# SERVICE-INFO

## Ontwerpwijziging bij de geleiderol 532 0433 10

**INA 0057**

Geleiderol 532 0433 10, bestaande uitvoering (A) en nieuwe uitvoering (B)

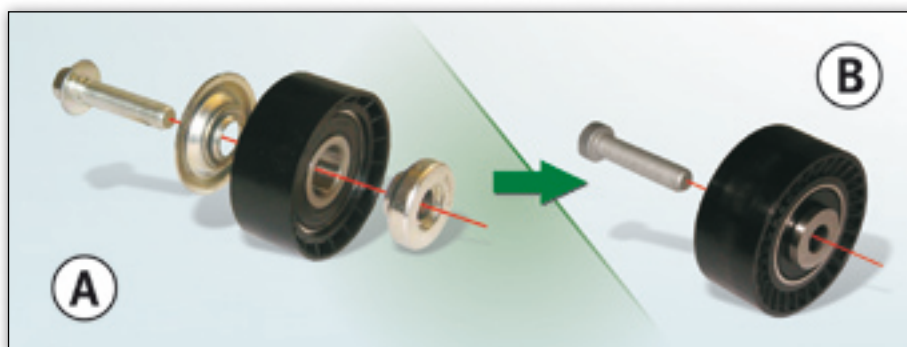
In het kader van de voortdurende verdere ontwikkeling van onze producten is het ontwerp van de geleiderol 532 0433 10 gewijzigd.

Bij de nieuwe uitvoering komen de tot nu toe los meegeleverde afdekplaat en afstandsring (Fig. 1, A) te vervallen. Deze componenten zijn bij de nieuwe variant (Fig. 1, B) geïntegreerd en vormen nu een vast onderdeel van de geleiderol.

De geleiderollen onder A en B (zie Figuur) mogen uitsluitend met de meegeleverde bouten worden bevestigd.

Rol A: M10x45, zeskantbout met kraag

Rol B: M10x45, torx-schroef
